Evidenční list, návrh změny stavby / projektové dokumentace - je podkladem pro změnu ceny díla dle smlouvy o dílo č. 8500008148 ZMĚNOVÝ LIST č. 010

Stavební akce:	"Nápojení severního Rokycanska na dálnici D5, I. etapa" č.projektu: CZ.06.03.01/00/22_022/0002370
----------------	---

Dotčená část stavby:	SO 105 Přeložka silnice III/2325		
Název / označení změny:	Přípočet realizované skrývky ornice		
Podklad pro změnu:	Skutečný stav na stavbě		
Návrh pro změnu podal:	Zhotovitel	Dne:	15.07.2024
Zdůvodnění a popis změny: Z geodetického zaměření vyplývá, že rozsah skrývky ornice nutný pro provedení stavby je vyšší než původně uvažovaný.			
Změna se týká položek: viz příložený rozpočet			
Způsob ocenění změny:	Jedná se o položky, která se nachází ve smluvním rozpočtu / dle cenové soustavy URS / individuální kalkulace		
Vliv změny na termín dokončení díla:		NE	
Vliv změny na cenu díla:		ANO	
Náklady na změnu celkem:			36 330,00 Kč
přípočty celkem:			36 330,00 Kč
odpočty celkem:			- Kč
Přílohy:	položkový rozpočet s uvedením zdroje JC geodetický protokol vč. náčrtu rozsahu SD stanovisko geotechnik stavby obrázková příloha stanovisko AD stanovisko TDS		
firma	Jméno	Datum	Podpis
zhotovitel RO

Tištěné přílohy protokolu	1	Výpočetní tabulka kubatury sejmuté ornice
	2	Náčrt rozsahu sejmuté ornice

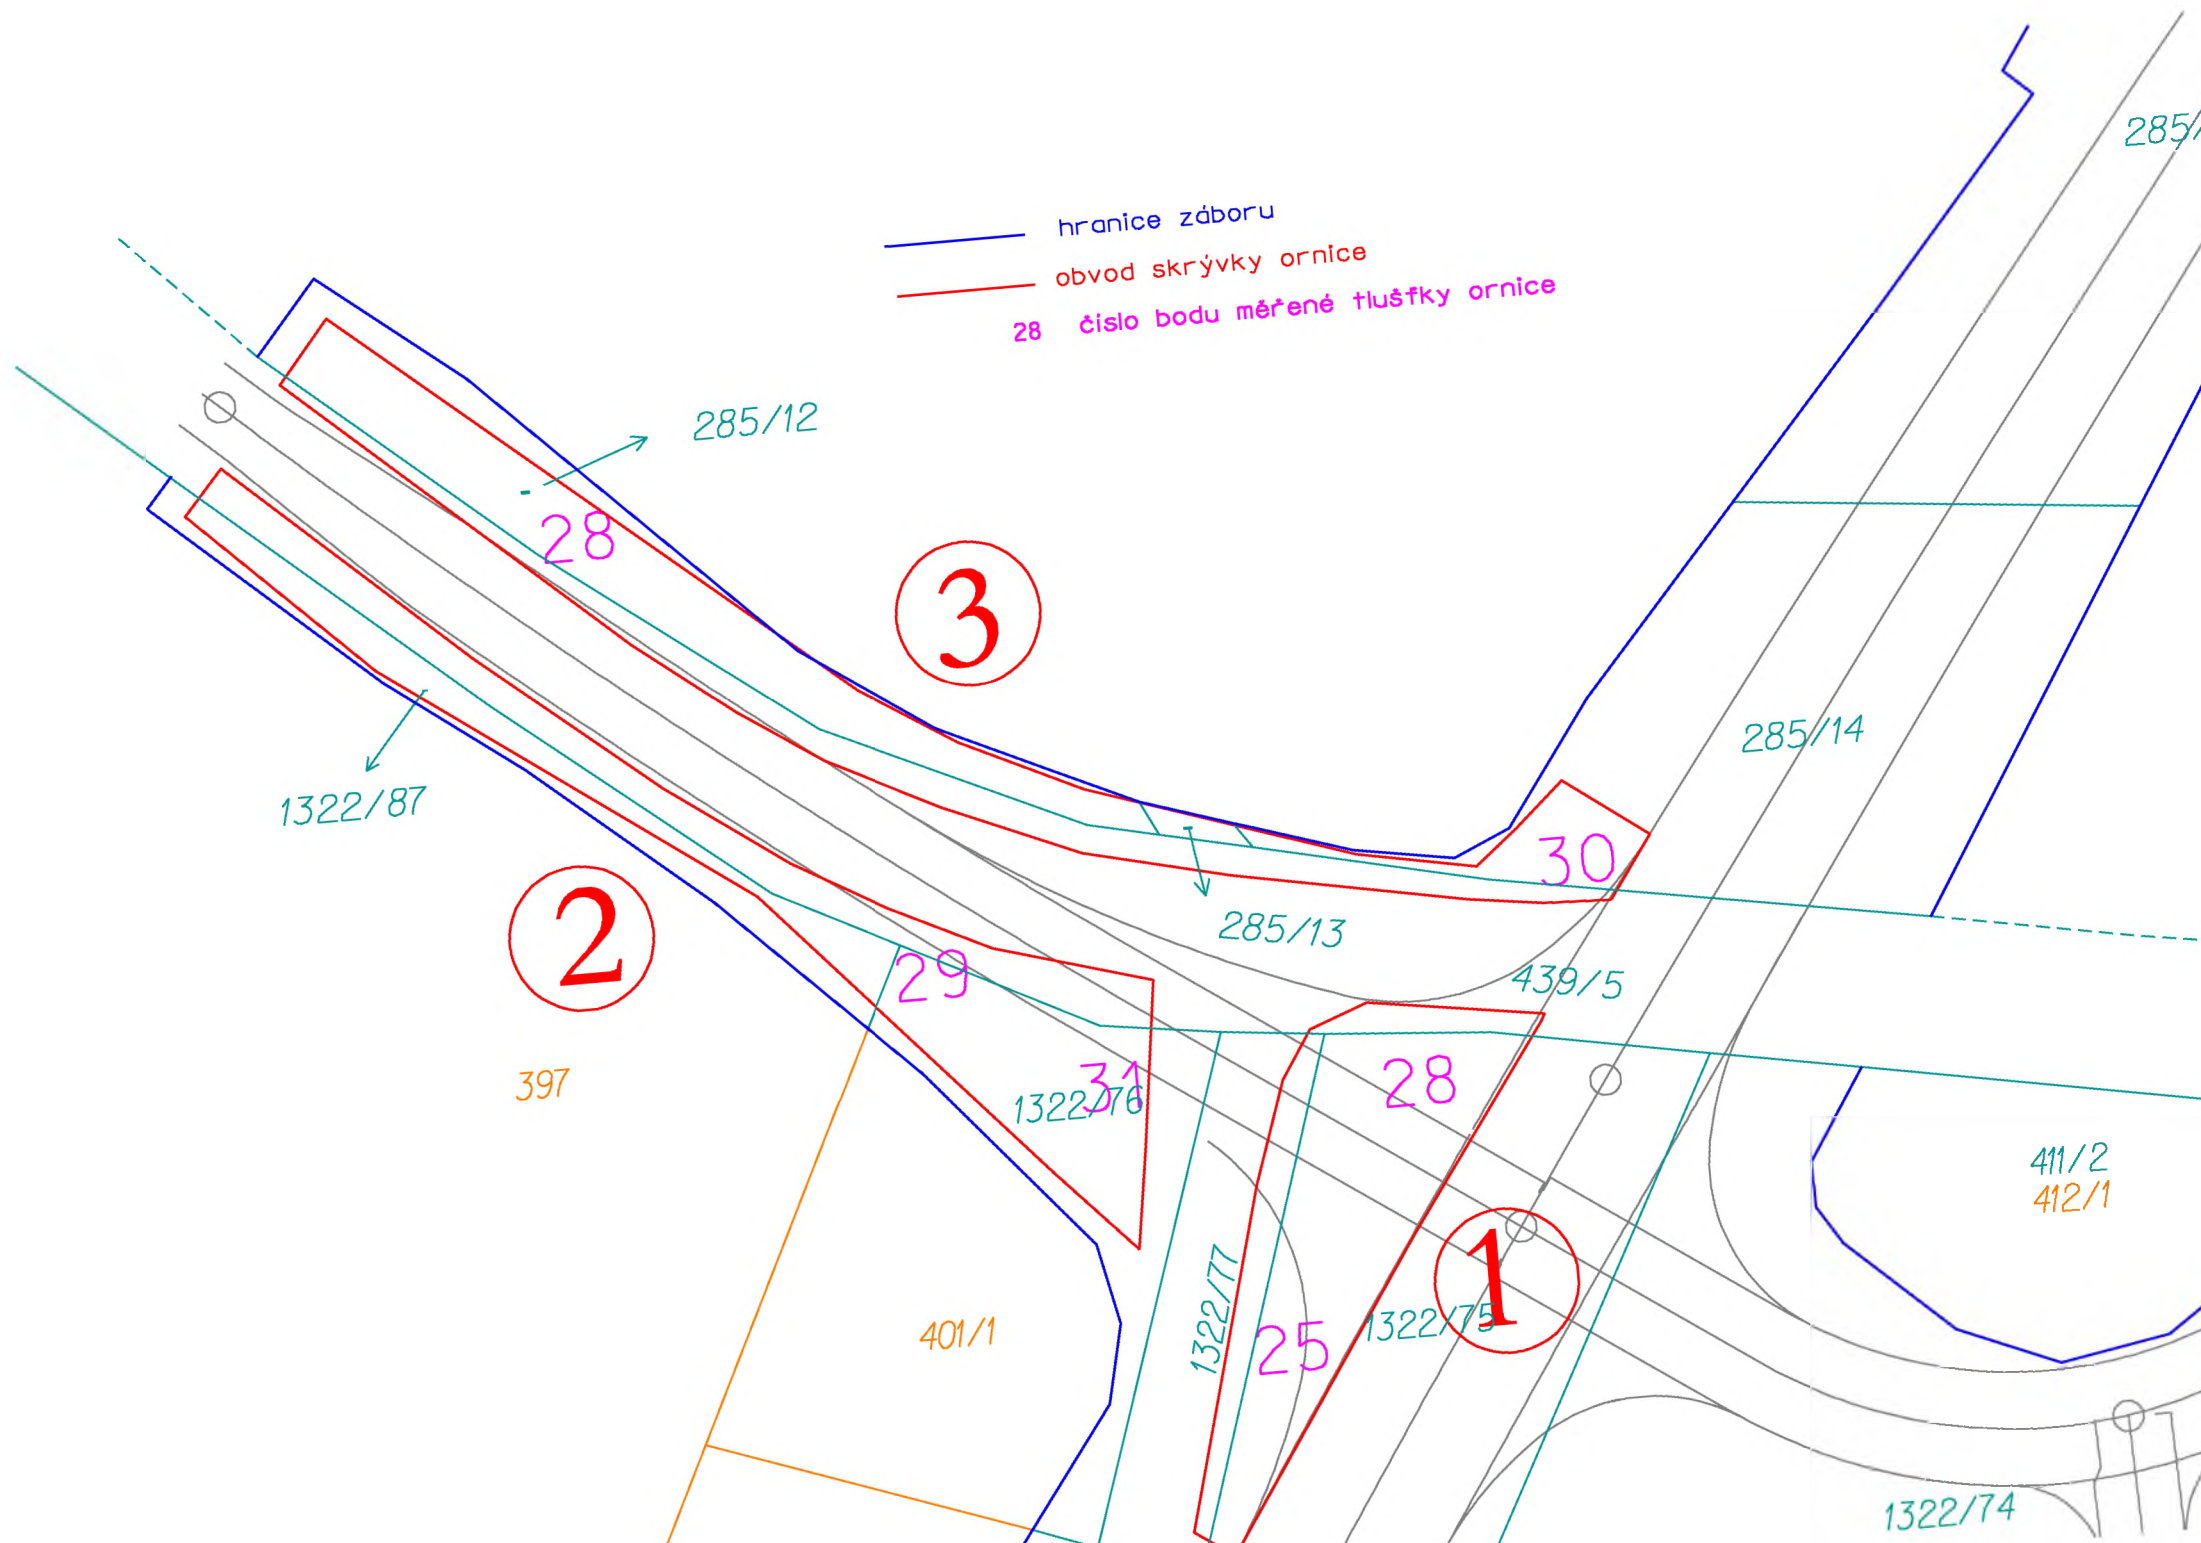
Popis měření, rozsah, výpočet	Před započítím sejmutí ornice bylo provedeno zaměření bodů na stávajícím terénu v rastru max. 50x50 m. Po sejmutí ornice bylo provedeno opětovné zaměření těchto bodů (po jejich vytyčení) a z rozdílů výšek byla vypočtena tloušťka sejmuté ornice. Kubatury jednotlivých ucelených oblastí (bloků) semuté ornice byly vypočteny vynásobením výměry bloku s průměrnou tloušťkou sejmuté ornice.
--------------------------------------	--

Výsledek	Kubatura sejmuté ornice	346.0 m³
-----------------	--------------------------------	----------------------------
